川内原子力発電所 1号炉及び 2号炉
玄海原子力発電所 3号炉及び 4号炉
発電用原子炉設置変更許可申請
【有毒ガスに関する規則改正のうち有毒ガス影響評価について】
（指摘事項の回答及び基準規則適合性について）

2019年10月15日
九州電力株式会社

図 堤周りの状況
(塩酸貯槽堤 (川内原子力発電所 1号復水脱塩装置))

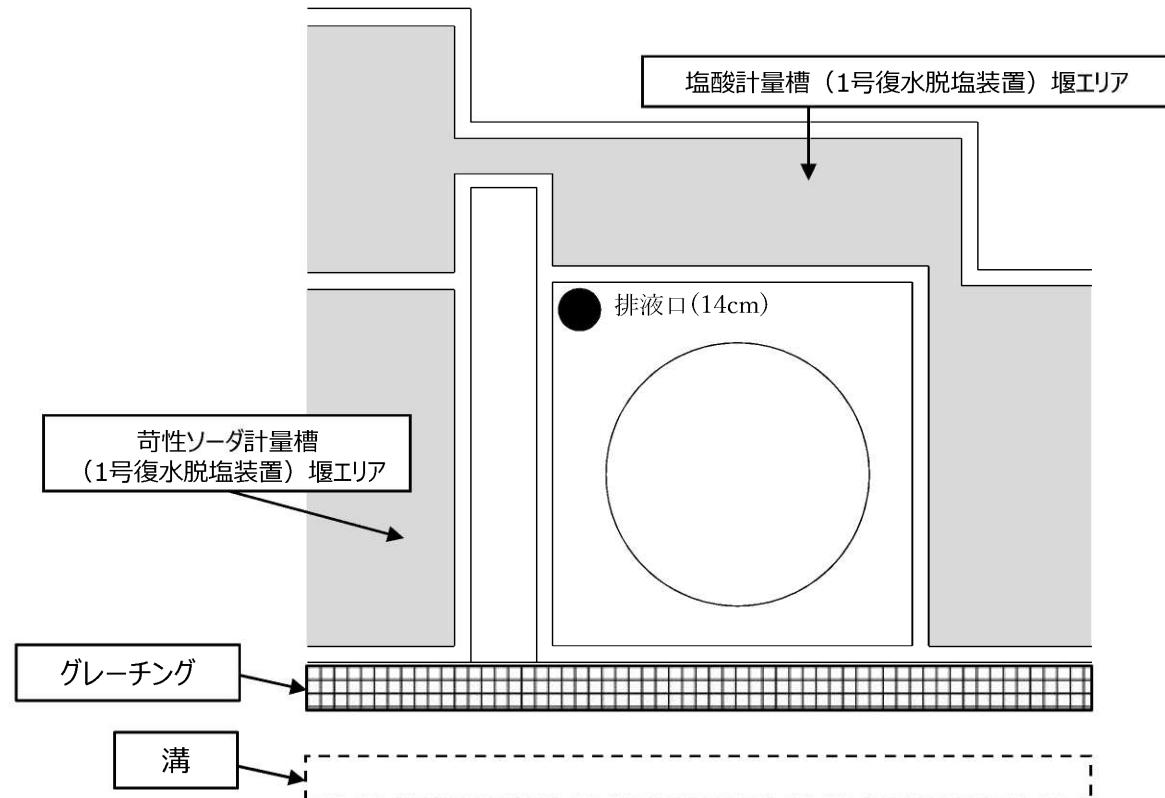
No. 4 - 3

堰内外の状況（中和槽の配管径、漏えい時の拡大範囲等）を踏まえ、有毒ガスの発生量を説明すること。

調査対象の固定源における堰内外の状況については、右図のとおり堰が設置され、排液口から中和槽等に導かれる構造となっている。

有毒化学物質の漏えい時には中和槽に排出され、溢れ出ることはないが、仮に堰外に漏れ出たとしても、堰周辺には、他の堰エリアやグレーチング、溝等があり、広範囲に広がることはない。

図 建屋影響の有無の判断フロー

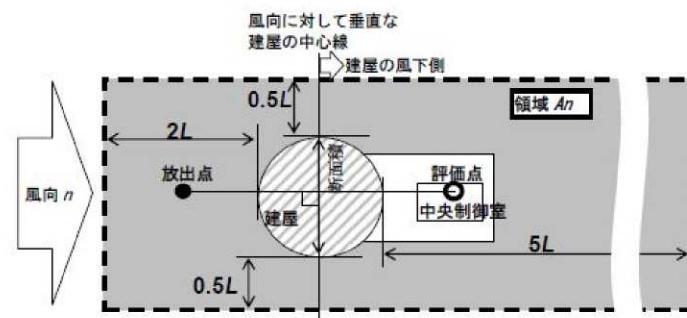
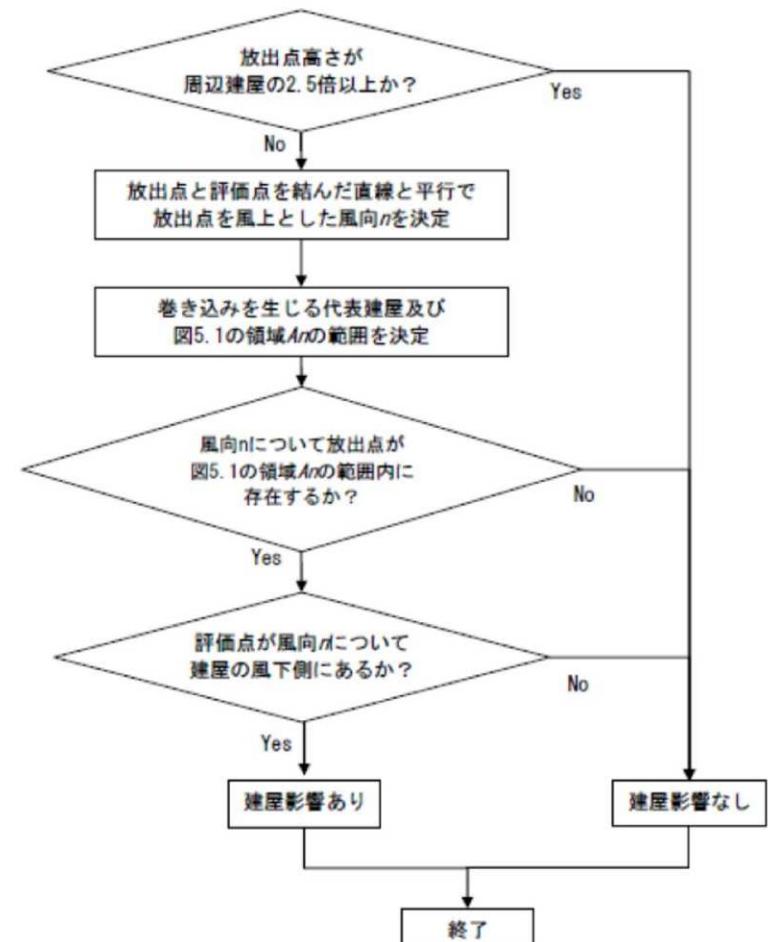
No. 4-4

大気拡散において、建屋巻き込みをどのように考慮しているか詳細を説明すること。

建屋巻き込みによる影響は、被ばく評価手法（内規）※1に示される手法を用いて評価を実施している。

この内規は、中央制御室から比較的近距離で放射性物質が放出された場合を想定した評価手法であり、評価の前提となる評価点と放出点の位置関係などは有毒ガス評価においても相違ない。

被ばく評価手法（内規）では、右図のフローに従い、条件が全て該当した場合に、建屋影響を考慮することとしている。

放出源と評価点の位置関係から、タービン建屋等を代表建屋として選定し、建屋影響の有無を評価している。

建屋影響ありと判定された場合には、被ばく評価手法（内規）に示すとおり、建屋影響を考慮する各方位に対して、建屋投影面積を算定し、大気拡散評価を実施している。

図 高密度ガスの拡散について

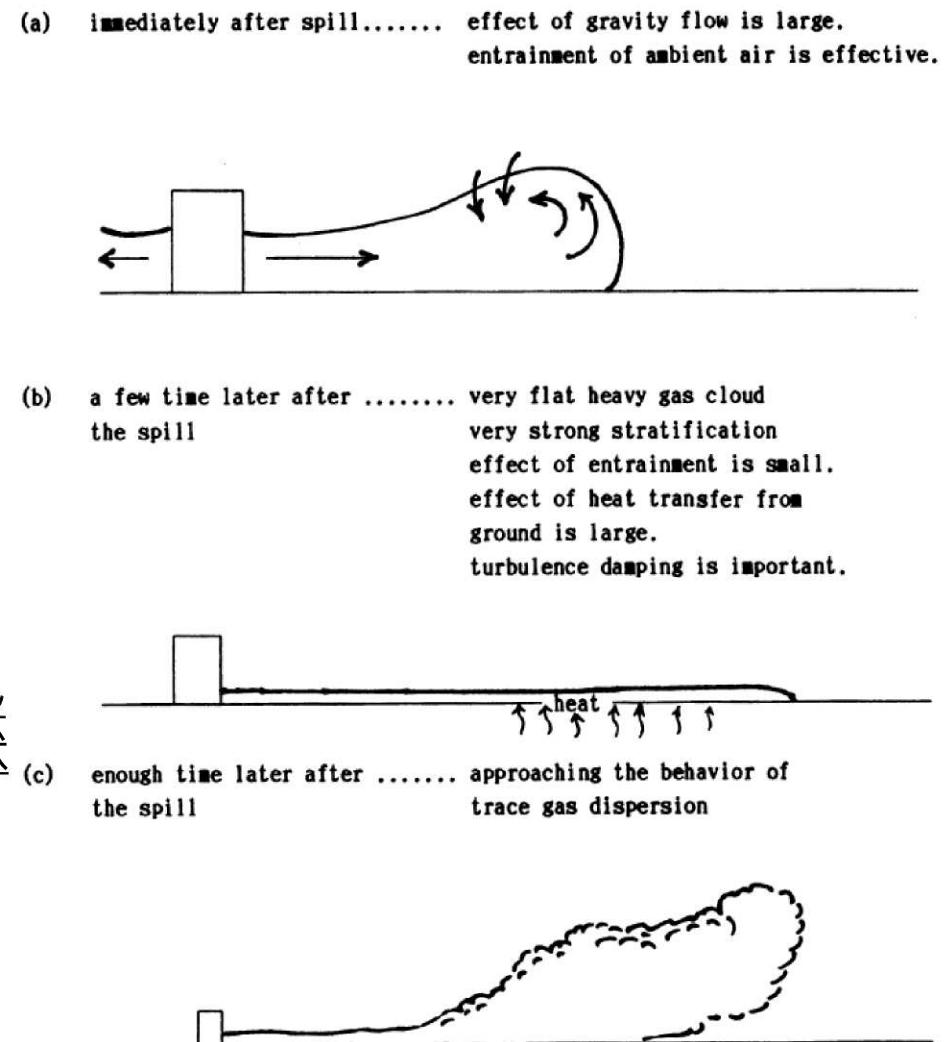
No. 5-4

六フッ化硫黄漏えい時の評価について、物性を踏まえて見直すこと。

六フッ化硫黄は、空気より分子量が大きい高密度ガスである。高密度ガスが瞬時に大量に漏えいした際には、

- (a) 拡散するガスの前面で鉛直方向に空気を巻き込みながら水平方向に進行
- (b) 水平方向（地表付近）に非常に安定な成層を形成
- (c) 時間の経過に伴い、周囲からの入熱、風等の影響で鉛直方向にも拡散することが一般論として示されている。
(右図参照)

放出点からある程度距離が離れた地点において、最も漏えいガスが高濃度となるのは、(b)の漏えいから暫く時間が経過した段階における、地表付近に非常に安定な成層を形成した状態と考えられる。

そこで、特高開閉所の六フッ化硫黄が漏えいし、(b)の状態を形成すると仮定し、その影響を評価した。

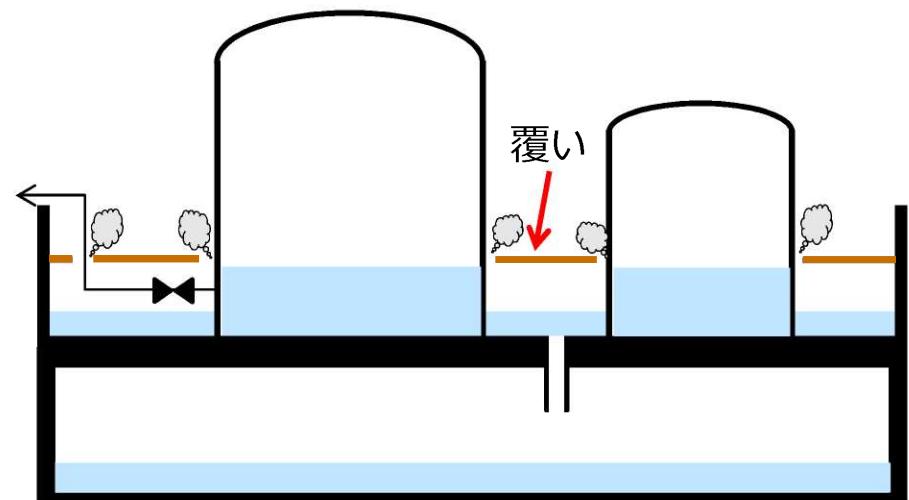
No. 5 – 5

両端破断等の考慮の必要性を踏まえ、防護措置基準を満足することを説明すること。

ガイド解説-5を参照し、有毒化学物質の全量が、受動的に機能を発揮する設備である中和槽等へ流入している状態を想定して開口部面積を包絡する評価面積を設定し、有毒ガスの大気放出を想定した評価を実施していた。

これまでの議論を踏まえ、有毒化学物質が堰から中和槽等へ流下する過程を保守的に評価する観点から、漏えい形態として、タンク全量が流出する下部配管が両端破断することを考慮して有毒化学物質が堰一面に滞留する状態を想定して評価する方針に見直す。

上記方針を踏まえ、有毒ガス発生の影響の大きい堰に対し、発生抑制のための対策を実施することとする。
